**Informe Consolidado de Solicitud de Aclaraciones, Rectificaciones y/o Ampliaciones al Estudio de Impacto Ambiental del Proyecto "INNA - Proyecto Integrado de Infraestructura Energética para la Generación de Hidrógeno y Amoníaco Verde"**

Nombre del Titular : INNA Soluciones Renovables SpA.  
Nombre del Representante Legal : Juan Carlos Monckeberg Fernandez  
Dirección : Los Conquistadores 1730, piso 10, Providencia

El presente Informe Consolidado de Solicitud de Aclaraciones, Rectificaciones o Ampliaciones al Estudio de Impacto Ambiental del proyecto "**INNA - Proyecto Integrado de Infraestructura Energética para la Generación de Hidrógeno y Amoníaco Verde**", contiene las observaciones generadas en virtud de la revisión del EIA.

Figura N°1. Cruce de LTE 2x110 kV.

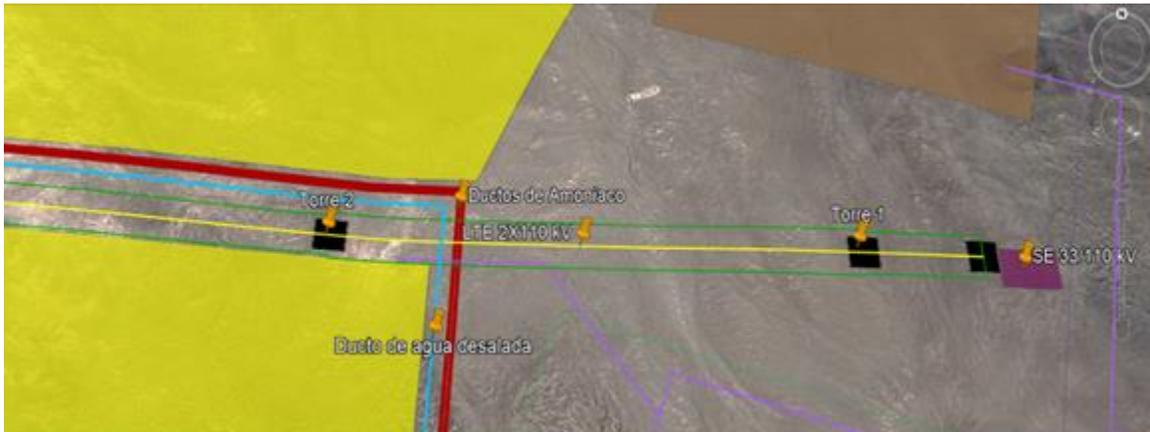
**1.11.** En lo referido a atravesos LTE 2X110 kV, en específico, con las singularidades del trazado Cruce con ductos de amoníaco y agua desalada, el Titular señaló que el cruce de la LTE 2x110 kV con los ductos de amoníaco y agua desalada se producirá entre las estructuras N°11 y N°12. Sin embargo, el kmz del Proyecto muestra que este cruce se produce entre las torres 1 y 2 (como se muestra en la Figura N°1 del presente Documento). Dado lo anterior se solicita rectificar o aclarar según corresponda.

Ilustración 2. Ubicación de la estación de monitoreo de calidad de aire.

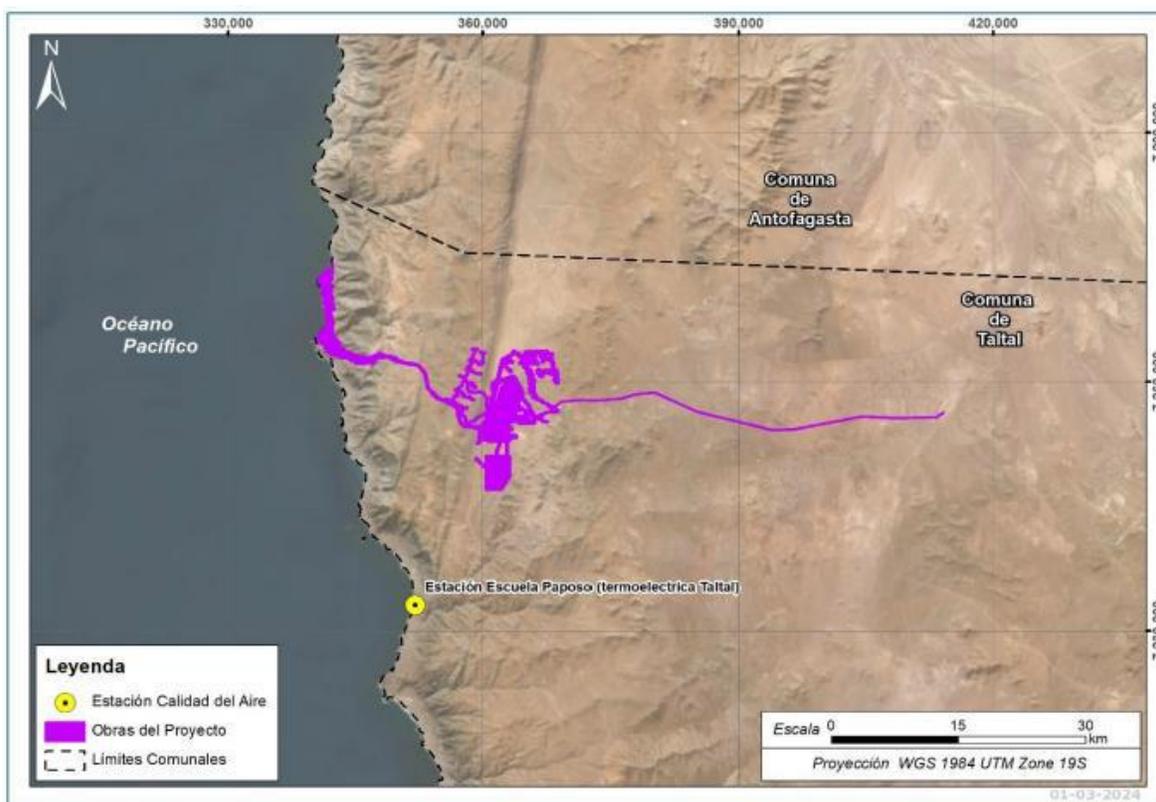
3.3.3. Respecto a la caracterización de calidad del aire y meteorológica existente previo a la ejecución del Proyecto, el Titular indica lo siguiente:

La ubicación de la estación más cercana al Proyecto correspondería a la estación ubicada en la Escuela Paposo, tal como se muestra en la siguiente Ilustración.

Ilustración 3. Perfil topográfico entre estación Escuela Paposo y sitio principal de obras del Proyecto.

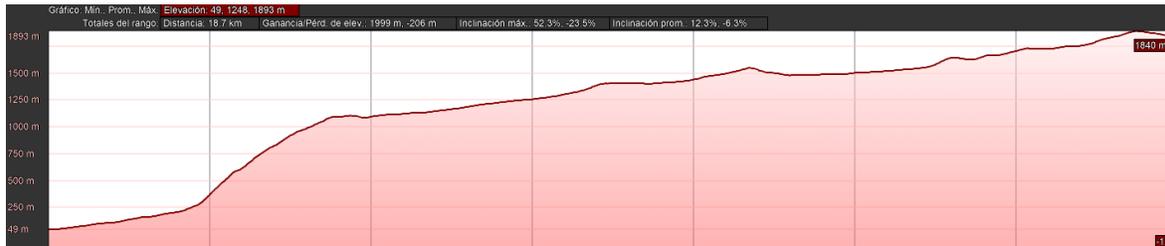
Del Perfil topográfico entre estación Escuela Paposo y sitio principal de obras del proyecto, se observa una pendiente significativa (Ilustración 3).

Ilustración 4. Dominio de modelación del Proyecto.

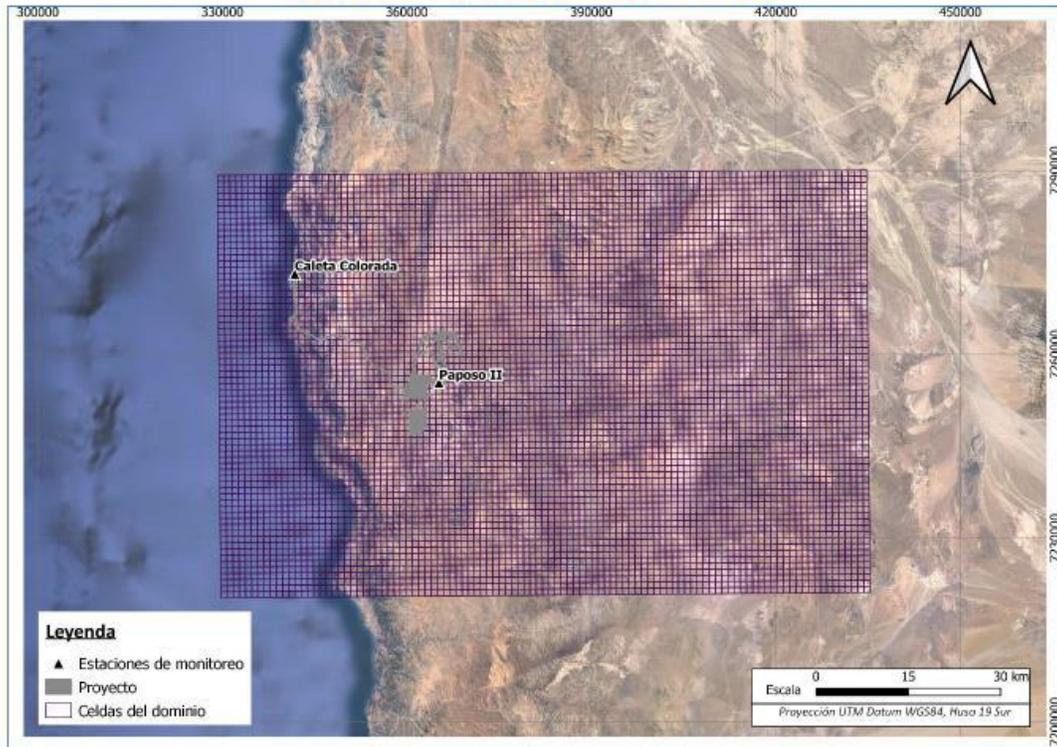
Respecto de la Meteorología, el Titular en la Figura 6-3 presenta el dominio de modelación del Proyecto (Ilustración 4).

Figura N°4. Esquema de pluma con boyantes negativa.

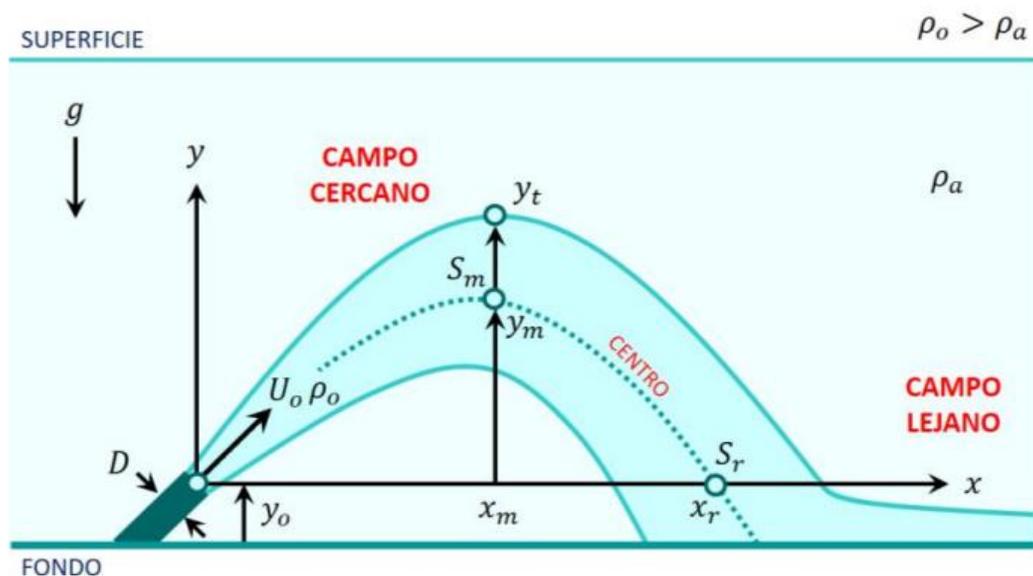
**7.36.** Respecto de la modelación, la cual se realizó en base a la profundidad promedio de -16m NRS, no se consideró la altura del punto de descarga, valor  $p_o$  de la Figura 1 del presente Informe, debiendo considerar la altura del muerto de anclaje, tubería y porta del difusor. Al respecto se solicita al Titular corregir los resultados de la dispersión en el eje horizontal y vertical del campo cercano en función de la salida, desde la primera porta o porta menos profunda del difusor, considerando que esta altura correspondería al escenario más desfavorable que puede tener el proyecto. Adicionalmente, se solicita al Titular que señale cual es la profundidad de la última porta del difusor, haciendo la misma corrección antes señalada.
